INHALT
der 11. Folge

Blatt
Fall 281: Anwesenheit des Vergußmassen-Lieferanten bei Probenahmen	105/76
Fall 282: Bestimmung der Wasseraufnahme im landwirtschaftlichen Wegebau	105/76
Fall 283: Überkornanteil in einem splittreichen Asphaltbeton 0/11 mm	105/76
Fall 284: Bindemittelgehaltsgrenzen bei Mineralstoffrohdichten über 3 g/cm ³	106/76
Fall 285: RBE 71 und elektronische Dickenmessung	106/76
Fall 286: Prüffehler bei Abzügen wegen Unterschreitung der Raumdichte	106/76
Fall 287: Bindemittel-Sollgehalt und erforderlicher Bindemittelgehalt	107/76
Fall 288: Mindestanteil an Grobkorn im Asphaltbeton 0/11 mm	107/76
Fall 289: Verjährungsfrist für die Gewährleistung bei Belagsverstärkungen	108/76
Fall 290: Vermeidung gesundheitsschädlicher Lösungsmittel	108/76
Fall 291: Verspritzen mit Haftkleber anstelle von Emulsion U 60	109/76
Fall 292: Schiedsuntersuchungen zum Verdichtungsgrad	109/76
Fall 293: Prüffehler bei Abzügen nach ALW für Unterschreitung des Bindemittel-Sollgehalts	110/76

Breite einer Fahrbahndecke bei abgeböschten Rändern

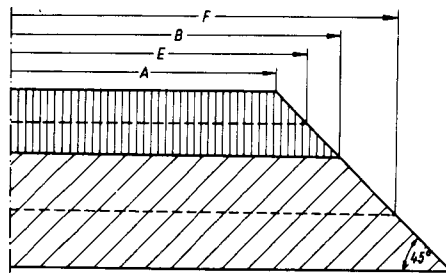
Die TVbit 3/72 sehen im Abschnitt 3.5 für den Regelfall vor, daß der Rand der Fahrbahndecke abgeböschet werden soll. In einem Bauvertrag war verlangt, daß die bituminösen Schichten an den Rändern unter 45° abgeböschet werden sollten. Bei der Abrechnung ergaben sich dann Meinungsverschiedenheiten bei der Ermittlung der Quadratmeterzahl aus der Länge des Bauabschnittes, multipliziert mit der Fahrbahnbreite. Die Baufirma vertrat die Auffassung, daß bei der Breite der Deckschicht die durch die Abböschung entstehende Verbreiterung der Deckschicht zur Hälfte mitgezählt werden muß. Für die Breite der Binderschicht wollte sich die Baufirma die mittlere Breite der Binderschicht anrechnen lassen, die sich ergibt, wenn die durch die Abböschung entstehende untere Breite der Deckschicht als obere Breite der Binderschicht angesehen wird und die durch die Abböschung der Binderschicht entstehende Verbreiterung auch noch mal zur Hälfte mitgezählt wird. Der Auftraggeber wollte dagegen für die Deckschicht und für die Binderschicht nur die Breite gelten lassen, die sich an der Oberkante der Deckschicht ergab. Es wird angefragt, ob eine dieser beiden Ansichten zutreffend sei, oder ob die dritte Möglichkeit berücksichtigt werden müsse, daß sowohl die Deckschicht nach der Breite ihrer Oberfläche als auch die Binderschicht nach der Breite ihrer Oberfläche abgerechnet werden müsse.

Zur Veranschaulichung der Fragestellung diene die folgende Schemaskizze. Dabei gibt A die Breite der Deckschicht-

oberfläche an und B die Breite der Binderschichtoberfläche. Das Maß E zeigt die mittlere Breite der Deckschicht unter Berücksichtigung der geforderten Abböschung und F ist die mittlere Breite der Binderschicht ebenfalls unter Berücksichtigung der Abböschung. Die Baufirma will für die Deckschicht die Breite E und für die Binderschicht die Breite F bezahlt bekommen. Der Auftraggeber will dagegen für die Deckschicht und für die Binderschicht nur die Breite A bezahlen, weil lediglich diese Breite ausgeschrieben gewesen sei. Die Kosten für die Abböschung will also der Auftraggeber nicht bezahlen. Die dritte der aufgezeigten Möglichkeiten ist darin zu sehen, daß für die Deckschicht die Breite A und für die Binderschicht die Breite B bezahlt wird.

Die Ansicht der Baufirma ist zutreffend. Wenn eine Fahrbahndecke mit der Breite A ausgeschrieben gewesen ist und eine Abböschung unter 45° vorgenommen werden sollte, dann ergibt sich nach Abschnitt 3.5 der TVbit 3/72 für die Deckschicht die Abrechnungsbreite E. Im Abschnitt 3.5 heißt es nämlich: „Bei abgeböschtem Rand sind die einzelnen Schichten nach unten hin so zu verbreitern, ...“. Daraus geht hervor, daß die Deckschicht über das ausgeschriebene Maß hinaus verbreitert werden mußte. Aus diesem Zwang zur Verbreiterung ergibt sich für die Binderschicht eine Abrechnungsbreite gemäß F.
